— 女川2再稼働と硫化水素問題 その2 (決定版) —

東北電力には難問? 「700」と「 $434 \times 2$ 」の大小!

虚偽説明と詭弁頼みの『有毒ガス防護』!

図4 7月6日の作業時のランドリ系沈降分離槽の状況(推定)

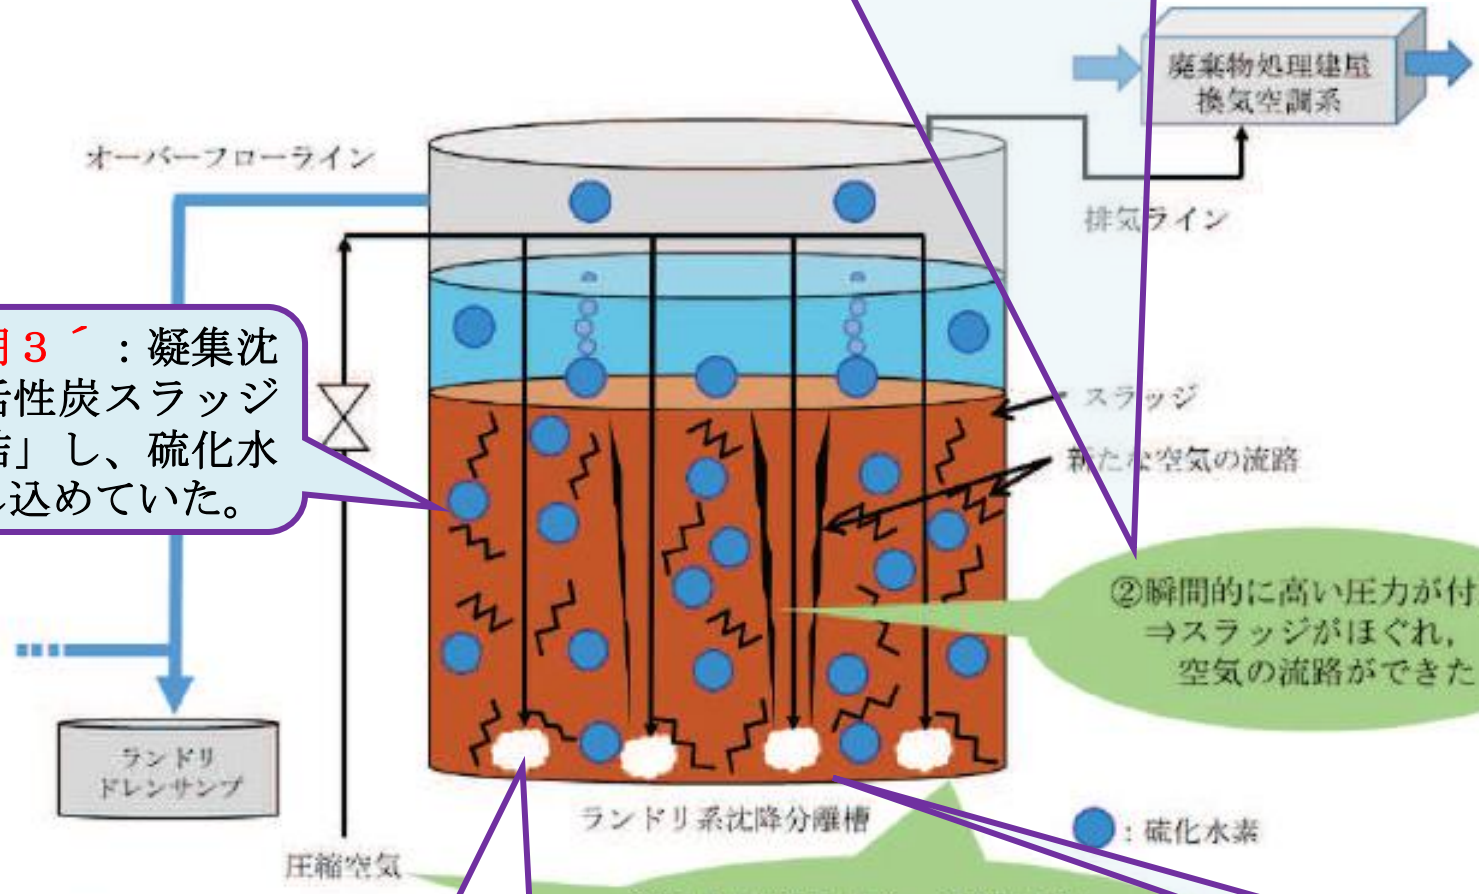
**虚偽説明3**:7.6の「瞬時的」高圧空気注入で「固結スラッジがほぐれ、新たな空気経路」が形成された(だから事故時に多量放出)。

**虚偽説明3** : 凝集沈殿した活性炭スラッジが「固結」し、硫化水素を封じ込めていた。

高圧注入の効果は？

高圧注入の効果は？

図5 7月12日の作業時のランドリ系沈降分離槽の状況(推定)

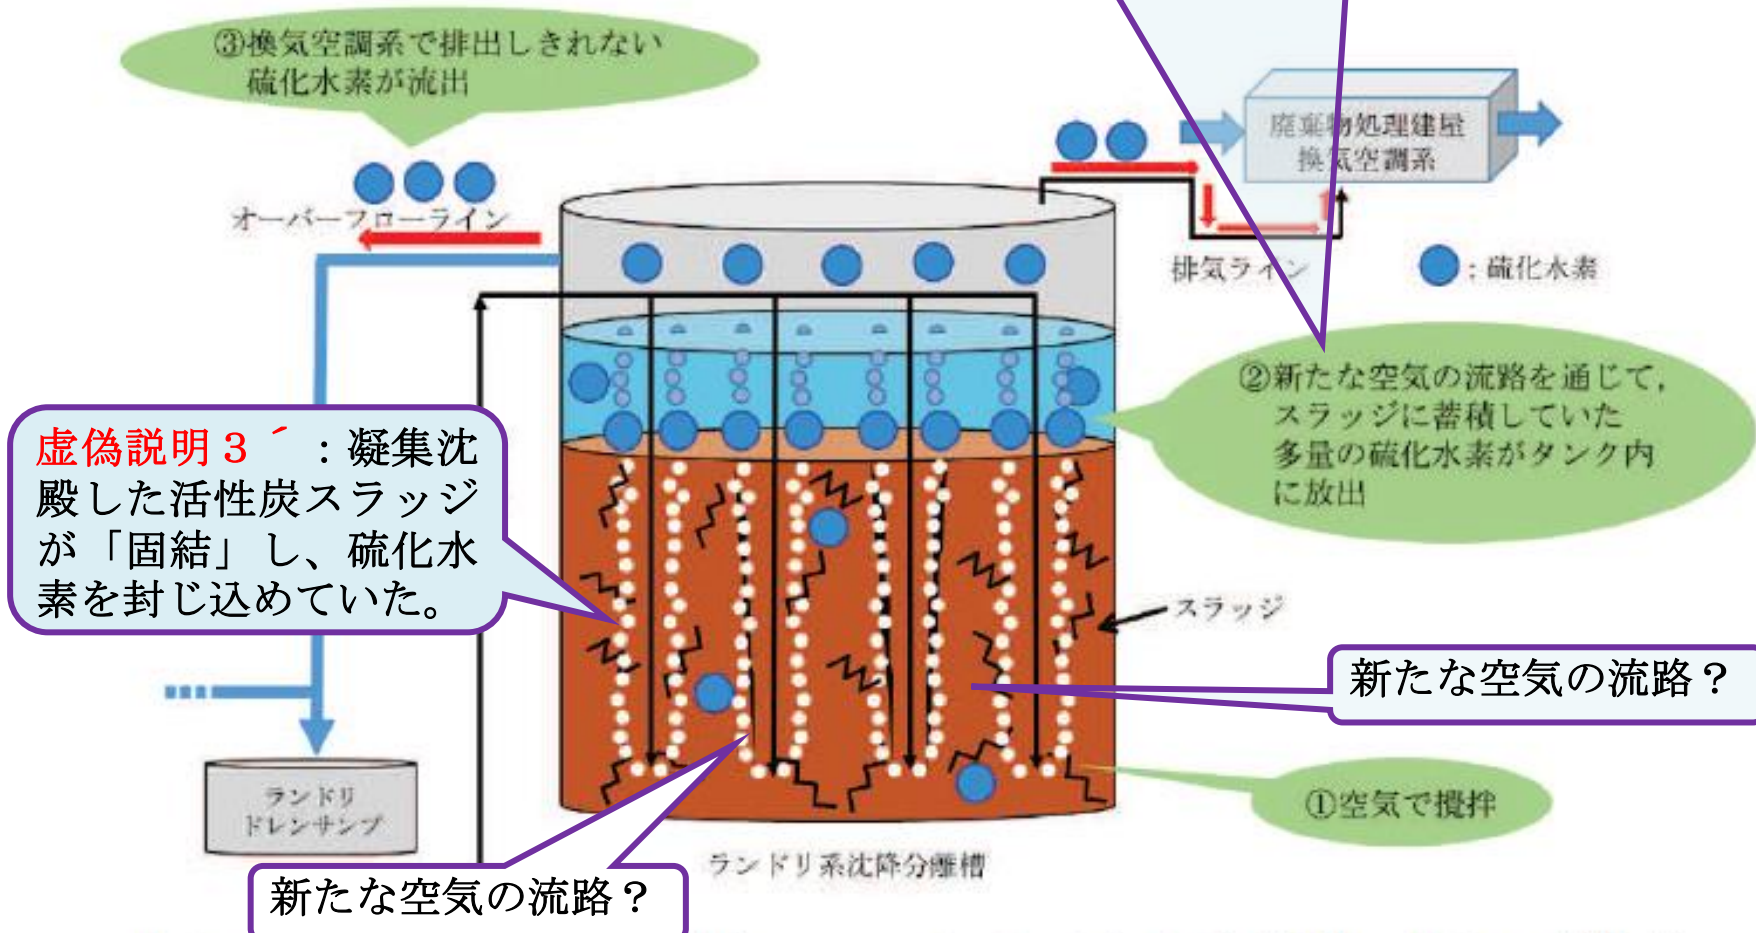
**虚偽説明3**:7.6の「瞬時的」高圧空気注入で「固結スラッジがほぐれ、新たな空気経路」が形成された(だから事故時に多量放出)。

図6 2号炉制御建屋への硫化水素流出のメカニズム (推定)

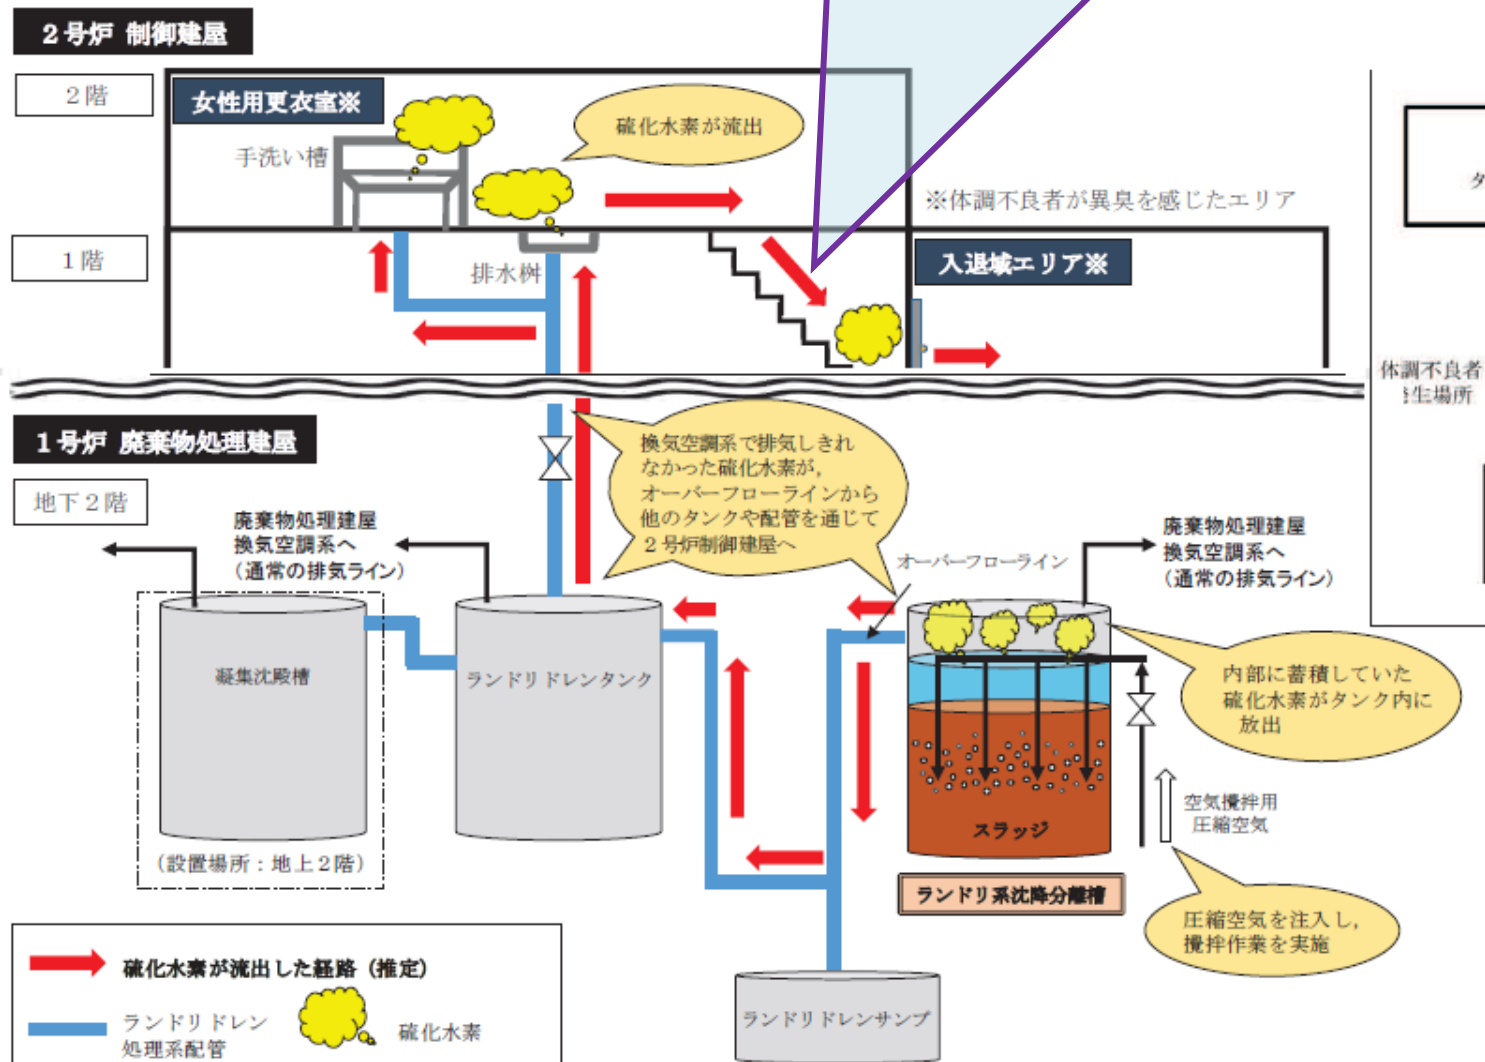
虚偽説明 4 : 硫化水素は「重い」から2階から1階へ流下。

図9 2号炉制御建屋 中央制御室換気空調系バウンダリ

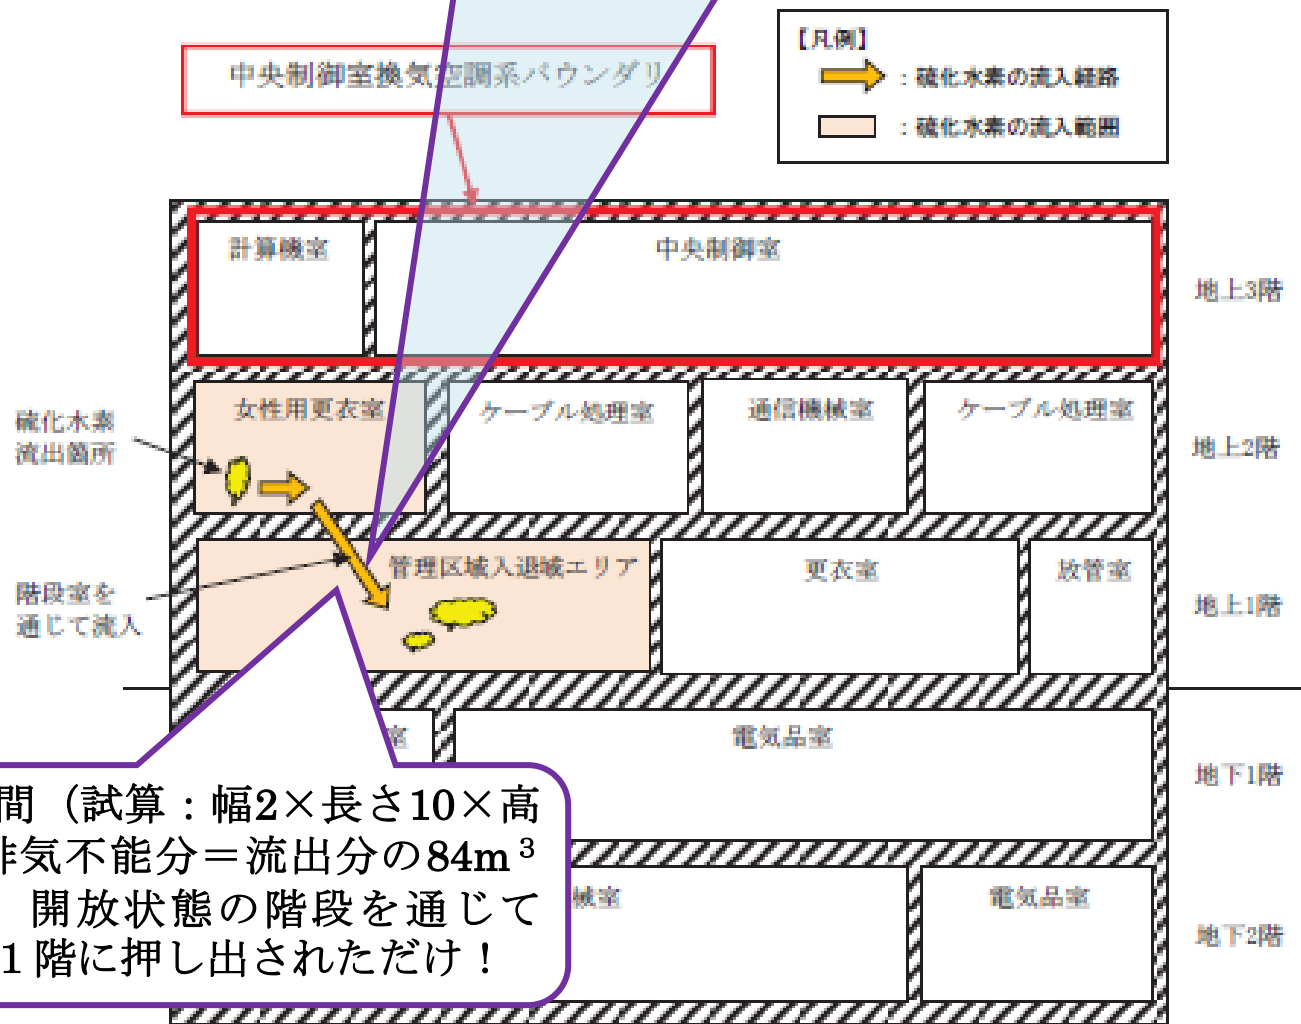
虚偽説明4：硫化水素は「重い」から2階から1階へ流下。

2階女性用更衣室の空間（試算：幅2×長さ10×高さ4≒80m<sup>3</sup>？）が、排気不能分＝流出分の84m<sup>3</sup>より小さかったため、開放状態の階段を通じて「トコロテン方式」で1階に押し出されただけ！

**虚偽説明4** ⇒ 事故時に流出した「100ppmレベル」の「硫化水素混合空気」は、「比重差」で2階から1階に自然流下することは科学的にありえない。  
(オーバーフロー配管や接続配管を逆流したのと同様に、「トコロテン方式」で2階排水口から流出し(排気不能分84m<sup>3</sup>)、2階女性用更衣室から階段が通じていた1階に溢れ出ただけ。)

図7 再発防止対策のイメージ

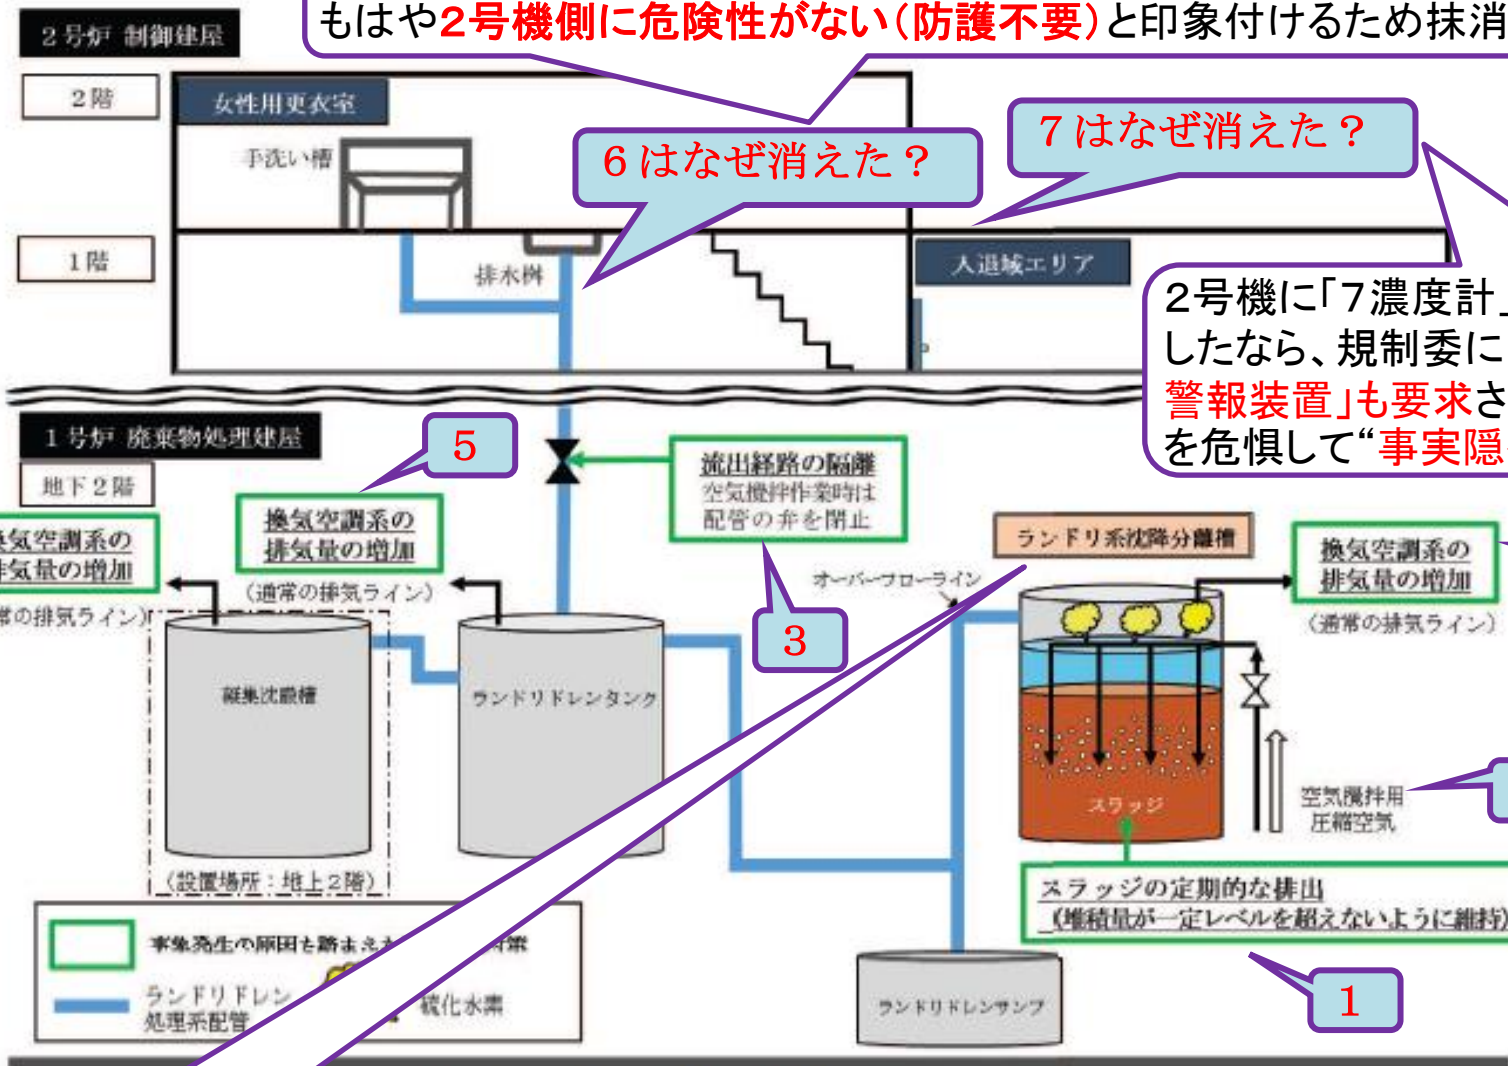
6, 7とも「2号機側」の対策。でも、3「隔離」により流出しないはずだから、もはや2号機側に危険性がない(防護不要)と印象付けるため抹消？

6はなぜ消えた？

7はなぜ消えた？

2号機に「7濃度計」を常設したなら、規制委に「検出・警報装置」も要求されることを危惧して“事実隠ぺい”？

14:20の系外流出の原因も不明で、対策も講じられず。
